Delibera Num. 544 del 16/04/2018

**Oggetto:** PROVVEDIMENTO DI VIA (TITOLO III LR N. 9/99) IN RELAZIONE AL  
PROGETTO DENOMINATO "PR-E-1047 - CASSA DI ESPANSIONE DEL  
TORRENTE BAGANZA NEI COMUNI DI FELINO, SALA BAGANZA,  
COLLECCHIO E PARMA" PRESENTATO DA AIPO.

OGGETTO: PROVVEDIMENTO DI VIA (TITOLO III LR N. 9/99) IN RELAZIONE AL PROGETTO DENOMINATO "PR-E-1047 - CASSA DI ESPANSIONE DEL TORRENTE BAGANZA NEI COMUNI DI FELINO, SALA BAGANZA, COLLECCHIO E PARMA" PRESENTATO DA AIPO.

**Figura 1:** peso di paratoie settore con funzionamento sotto battente.

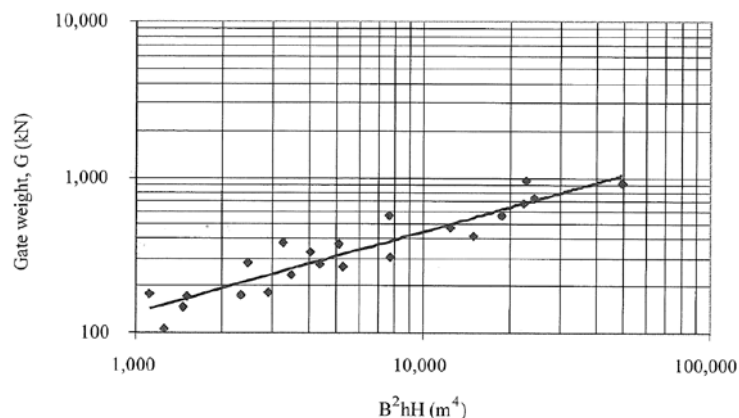
*Quanto agli aspetti di natura economica, in sede di predisposizione del computo metrico estimativo del progetto definitivo si è proceduto ad apposita analisi prezzo ai sensi dell'art. 32 del D.P.R. 207/2010 previa indagine di mercato, richiedendo a fornitori specializzati un'offerta mirata.*

*La congruità del peso delle paratoie utilizzato nell'analisi prezzo è del resto confermata anche da valutazioni di letteratura internazionale (Schreiber G.P., 1977; Davis C.V. & Sorensen K.E., 1969; Boissonnault F.L., 1948; Gomes Navarro J.L. & Juan Aracil J., 1964) derivanti dall'analisi di ben 266 paratoie che sono sintetizzate, per il caso di nostro interesse (paratoie a settore con funzionamento sotto battente - submerged segment gates), nel grafico riportato di seguito in Figura 1.*

**Figura 2** - Manufatto 'A' – Conci con luci sotto battente – Verifica a scorrimento al variare della accelerazione sismica, con invaso a q. 143,70 m s.l.m.

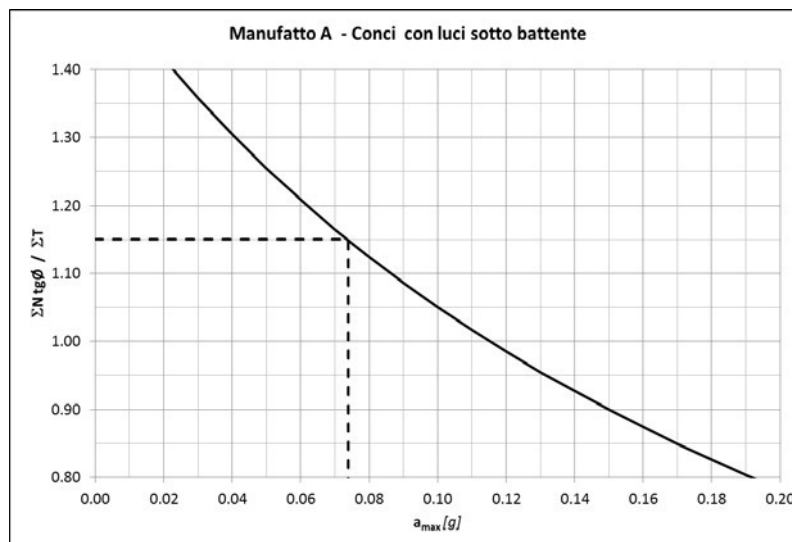
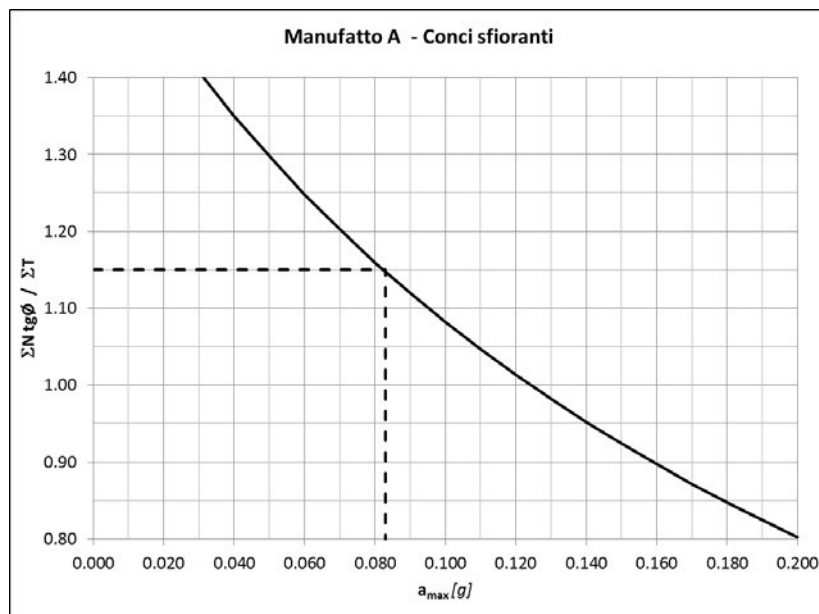
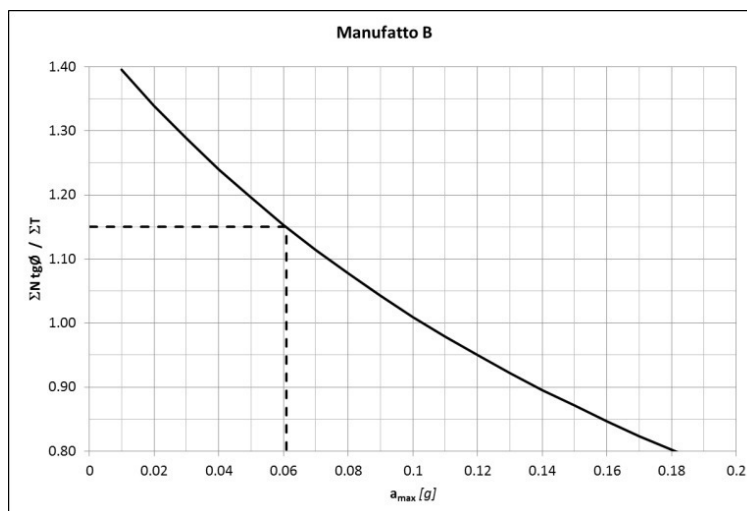
*In definitiva, in risposta alla richiesta formulata dalla Direzione Generale Dighe, in Tabella 5 si riporta il riepilogo dei risultati ottenuti, e cioè l'accelerazione al suolo ed il tempo di ritorno dell'azione sismica che i manufatti sono in grado di sopportare con invaso a quota 143,70 m s.m.*

**Tabella 2** – Manufatto 'A' – Conci con luci sotto battente – Verifica a scorrimento al variare della accelerazione sismica, con invaso a q. 143,70 m s.m.

**Figura 12** – Andamento del fattore di sicurezza alla liquefazione

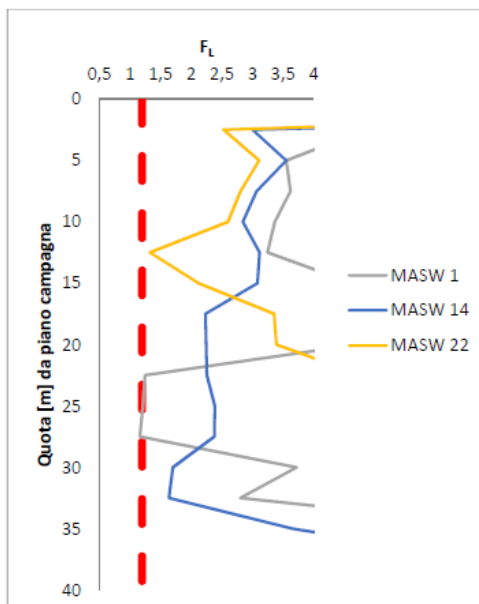
*Il rischio che uno strato di terreno possa essere soggetto a liquefazione è presente con coefficiente di sicurezza  $F_L < 1.2$ .*

*In Figura 12 si riportano i valori di  $F_L$ , da cui non si riscontrano particolari livelli di terreno soggetti al rischio di liquefazione.*

*Con riferimento alle verifiche a liquefazione del “corpo diga” preme sottolineare quanto segue: gli argini sono previsti con materiale selezionato (vedi paragrafo 5 della relazione geotecnica del progetto definitivo) messi in opera in strati di spessore non superiore a 30 cm con grado di costipamento minimo pari a 95% del massimo ottenuto con la prova proctor Standard. Si tratta, quindi, di materiale con un buon contenuto di fino (superiore al 25%) e con un buon grado di addensamento.*

Figura 18 –Distribuzione TCEV per la sezione di Ponte Nuovo con condizioni di cambiamento climatico in proiezione di 100 anni

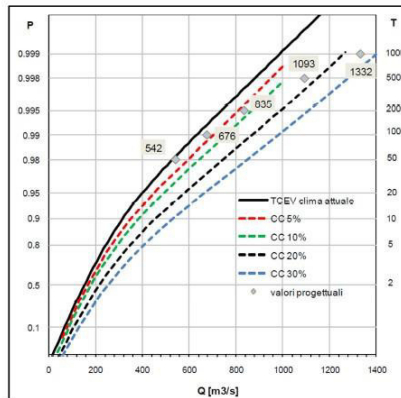
*Il parere di ARPA conferma i dati di progetto associando un  $T_R$  di ritorno in proiezione climatica: la portata al colmo riferita ad un  $T=200$  anni corrisponde ad una proiezione di cambiamento climatico di ca. +40 anni, mentre la portata al colmo riferita ad un  $T=1000$  anni corrisponde ad una proiezione di cambiamento climatico di ca. +110 anni.*

*In considerazione di quanto sopra illustrato si ritiene che le analisi e gli studi idrologici svolti per il progetto, per l'individuazione dei valori di portata, per i diversi tempi di ritorno, ed il volume d'invaso possano essere una stima appropriata e sufficientemente cautelativa sulla base delle attuali disponibilità di dati e conoscenze.*
